Réf. DPC : 2328-0072/01/2018-364PR (corr. DPC : A. Hellebois, B. Campanella)

Bruxelles, 12/04/2021

Objet : WATERMAEL-BOITSFORT. Boulevard du Souverain 25. Ancien siège de la Royale Belge (AXA). Réaménager et réaffecter un immeuble de bureaux existant, restaurer et rénover les façades, les abords immédiats et le parc. Demande de permis unique.

Avis conforme de la CRMS

Mockup du nouveau vitrage. Le cadre rouge marque le vitrage qui sera utilisé (Infrastop WTB 40/24 / AGC COD AXA (*) – © urban.brussels

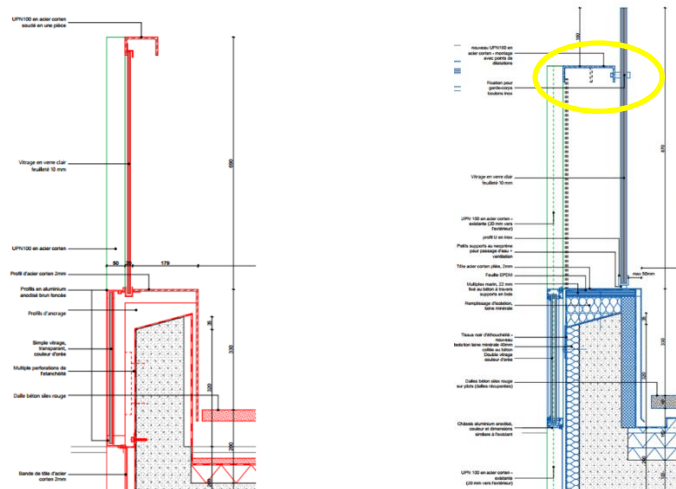
La Commission a pu évaluer in situ les mock-up des nouveaux châssis et vitrages de la tour cruciforme ainsi que des façades vitrées du socle et elle a constaté que les propositions conviennent. Ces évaluations in situ ont par ailleurs permis d'améliorer encore certains détails, notamment pour ce qui concerne le traitement des angles des façades vitrées du socle.

Si la CRMS marque son accord sur ce volet du projet, elle demande cependant que des mock-up complets des châssis de la tour (prévu par le demandeur) et des autres types de châssis et vitrages à remplacer soient également présentés pour accord préalable (notamment ceux des cages d'escalier).

Terrasses aux étages +9 et +10 : Détail du garde-corps existants (gauche) et du garde-corps projeté (droite) – documents extraits du dossier de demande.

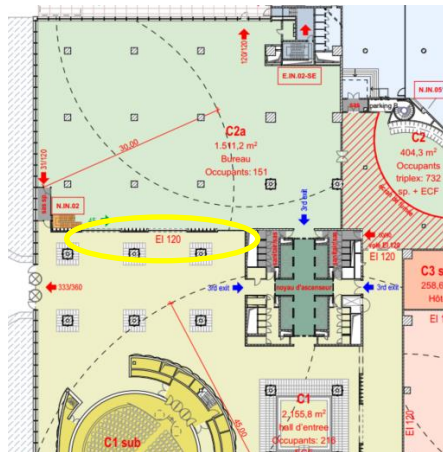
- Pour le surhaussement des **balustrades des terrasses** des derniers étages (+9 et +10), **la CRMS demande de poursuivre l'étude du détail afin de se rapprocher davantage de la situation existante.** Elle demande notamment d'étudier la possibilité d'utiliser un profil UPN plus fin, se rapprochant davantage du profil d'origine (UPN100 au lieu du profil UPN160 qui risque d'être visuellement assez lourd). Une autre option pourrait être de placer le profil UPN100 au sommet du vitrage (comme dans la situation existante) tout en portant la hauteur du vitrage à la hauteur réglementaire (à noter que le maintien du vitrage à son emplacement existant, impliquerait une hauteur considérablement plus importante). **La décision finale sur ce point sera prise de commun accord avec la DPC. Un mock-up pourrait être utile pour évaluer quelle est l'option la plus satisfaisante.**

Intérieur de l'auditorium – photo extrait du dossier de demande

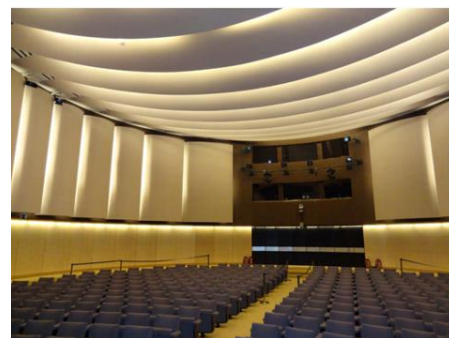
L'**auditorium** sera restauré dans les règles de l'art, ce que la CRMS encourage. **Un descriptif des techniques de nettoyage des textiles de l'auditorium et des tests de nettoyage devront être soumis pour approbation préalable à la DPC.** Si un remplacement partiel ou total des textiles s'avère indispensable, **des échantillons des nouveaux textiles similaires à l'original seront également soumis pour approbation.** Il en va de même pour la remise en peinture de l'auditorium (essais in situ à soumettre). Une **étude stratigraphique est également encore à fournir** pour documenter les teintes d'origine qui serviront de base pour la remise en peinture.

Escalier d'origine à supprimer : en jaune son emplacement d'origine, en rouge une piste pour le récupérer (partiellement) – documents extraits du dossier de demande.

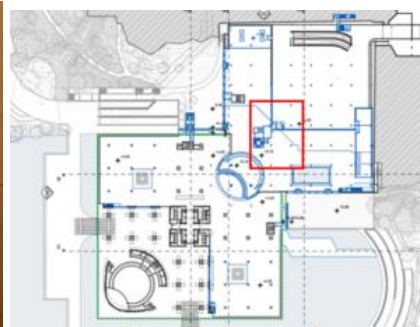
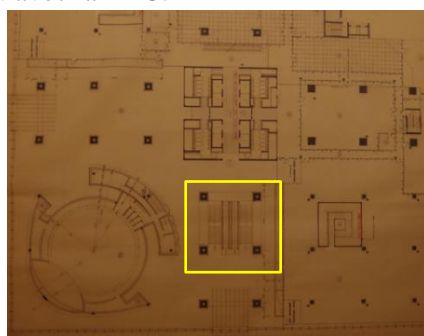
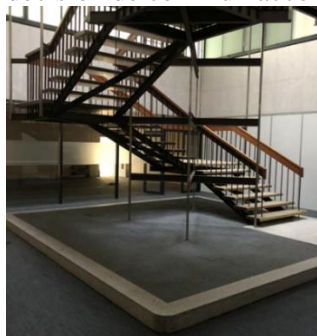
La CRMS accepte le **démontage de certains escaliers existants** pour pouvoir réaliser le nouvel aménagement. Elle constate cependant qu'un des escaliers concerné s'avère être d'origine. La CRMS ne s'oppose pas à sa suppression, mais **demande d'étudier la possibilité de le récupérer au sein du bâtiment.** Une piste semble de le réutiliser (partiellement) dans l'espace dédié au futur club sportif où un nouvel escalier est prévu. La CRMS demande d'explorer cette (ou une autre) piste et de prendre une décision de commun accord avec la DPC.

Modèle de la nouvelle clôture 'Wood Eole' dans la zone boisée côté Est – extrait du dossier de demande

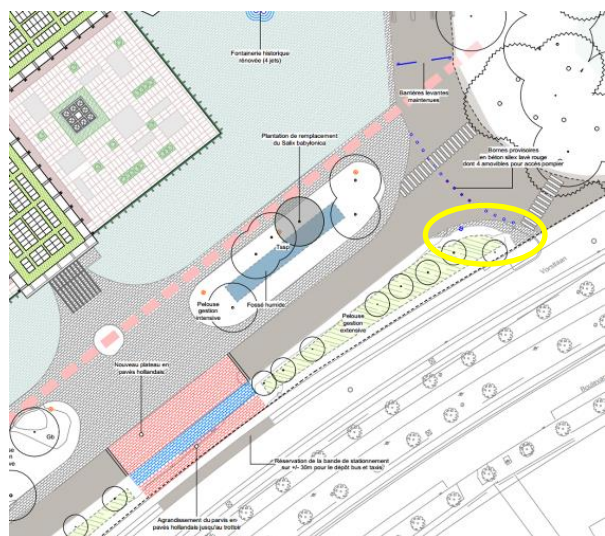
En ce qui concerne les nouvelles clôtures pour délimiter la partie centrale du site, il s'agit d'une réponse appropriée à la remarque formulée par la CRMS dans son avis de principe. Les nouvelles clôtures s'intégreront dans le relief et leur expression s'adaptera aux caractères respectifs des différentes zones : clôture type rurale le long de la prairie du côté est et clôture en barres d'acier dans la zone boisée du côté ouest. La CRMS souscrit dès lors, aux nouvelles propositions.

Zone de l'entrée principale (boulevard du Souverain) – en jaune la petite surface pavée que la CRMS demande de supprimer – extrait du plan masse joint au dossier de demande.

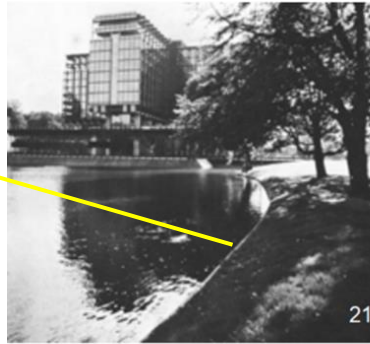
La zone de l'entrée principale le long du boulevard du Souverain sera retravaillée de manière à accentuer davantage l'accès principal au site. La CRMS accepte les grandes lignes de l'aménagement de cette zone qui donnera à cette entrée plus d'allure, mais s'interroge sur la multiplication de dispositifs pour maîtriser la circulation (potelets, passages zébrés...). **Elle demande de supprimer au maximum les passages zébrés** (et au minimum le deuxième) qui ne semblent pas indispensables à cet endroit semi-privé. La zone engazonnée située le long du trottoir gagnerait par ailleurs en qualité et en cohérence **en supprimant la petite partie pavée à son extrémité de droite (voir cercle jaune sur l'image).**
